1. **ACTA No. _____**

COMITÉ DE SEGUIMIENTO AL ACCESO PORTAL DE INGRESO

2. **LUGAR:** Instalaciones del Establecimiento
3. **FECHA:** 6 marzo de 2026 (VIERNES) HORA: 10:30 AM
4. **OBJETIVOS:** Socializar la nueva configuración del acceso al portal de ingreso para optimizar la seguridad del establecimiento mediante la unificación de un solo punto de entrada.

PROPUESTA DE ACCESO – AMPLIADO

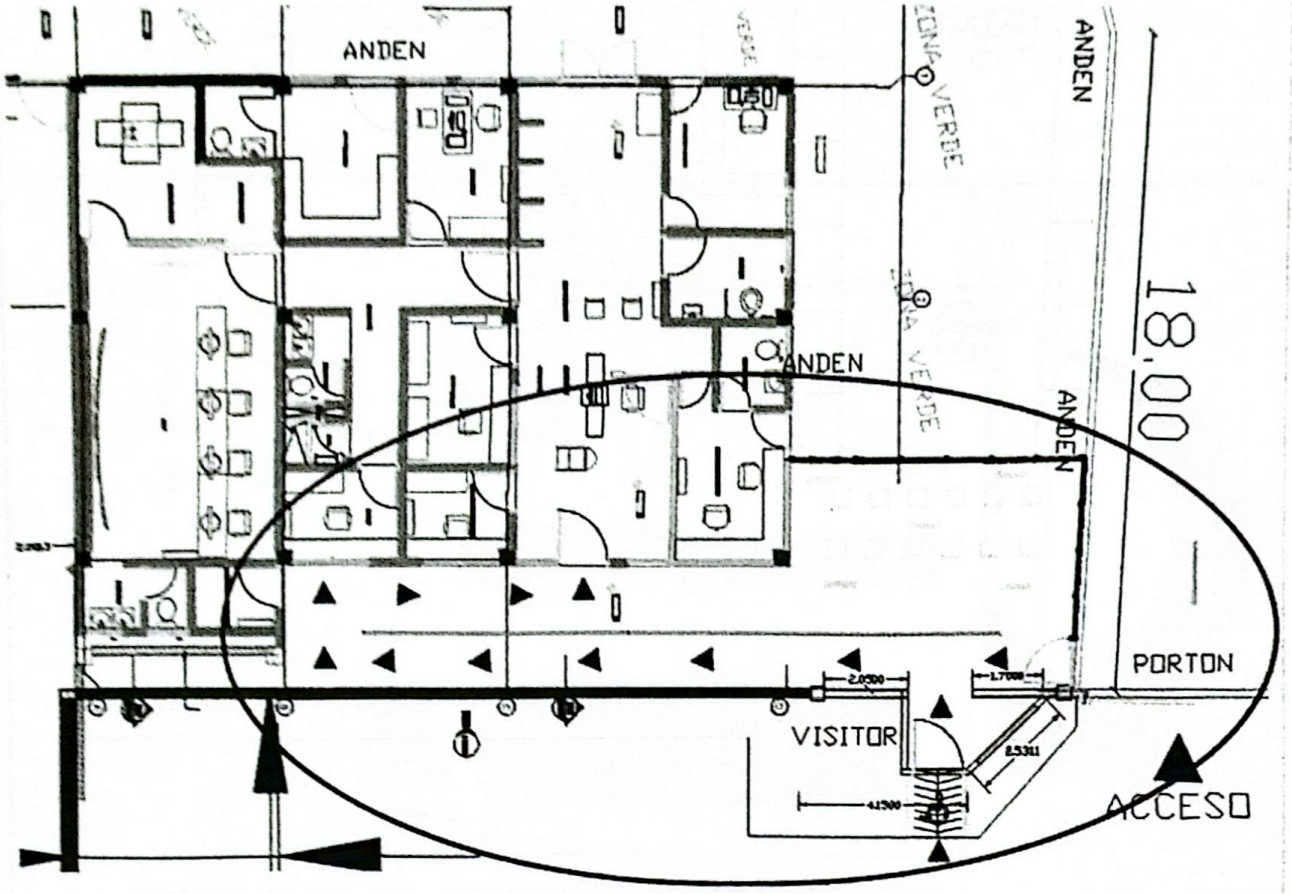
- Se intervendrá el **VISITOR EXISTENTE** sin demoler la pared perimetral actual.
- Se proyecta la apertura de una puerta de acceso de entrada similar a la existente en el módulo de visitantes
- **Traslado de Ventana:** Se reubicará la ventana hacia el muro lateral hacia el portón para garantizar que la guardia tenga visual directa hacia la parte externa del **PORTON.**

- **Control de Acceso:** El guardia de turno operará tanto el **PORTON** vehicular como el peatonal.
- **Direccionamiento:** El personal ingresará por un sendero delimitado por barandas o pasamanos que condúce directamente hacia la nueva zona de entrada del **VISITOR NUEVO.**
- **Protocolo de Seguridad:** Una vez superado el punto de control en Visitor, el flujo continúa hacia el área de **CANINOS** (zona de inspección) antes de ingresar finalmente al edificio de **CONTROL DE GUARDIA.**

PERFIL MURO EXISTENTE

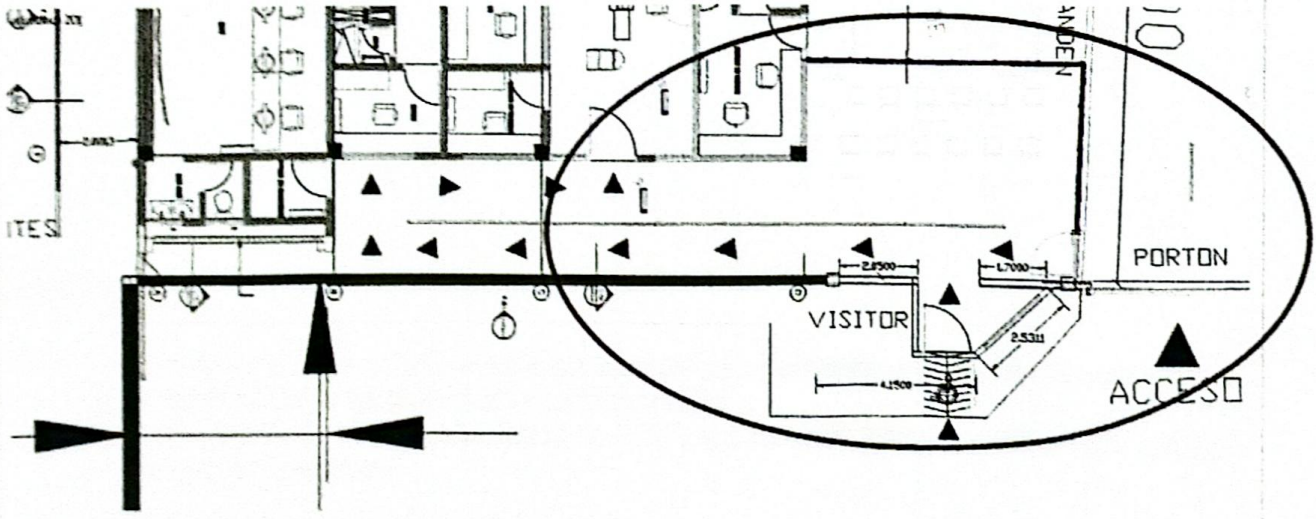
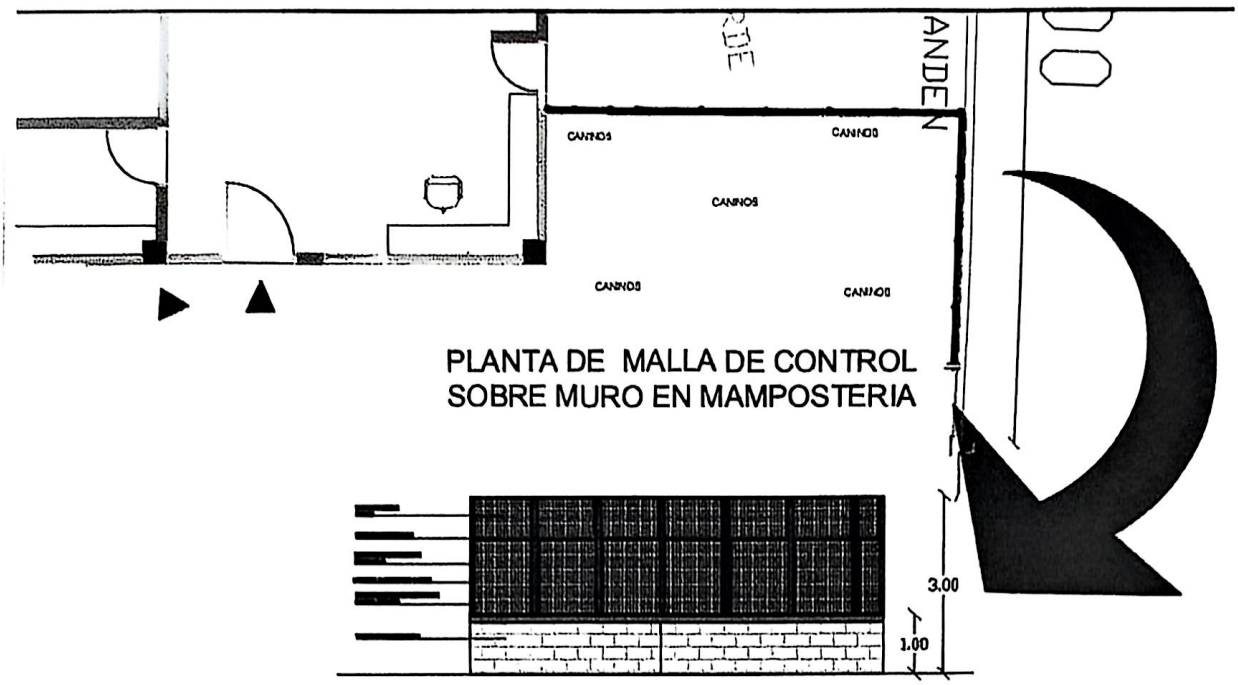
- Se confirma la construcción de un muro interior con malla hasta **3 metros** de altura para refuerzo perimetral.
- El diseño contempla la integración con las áreas de zona verde y anden existentes para no afectar la estética y funcionalidad del entorno.
- Se contempla que el muro existente tendrá las mismas características de uniformidad en los acabos de la entrada hasta la garita 1.
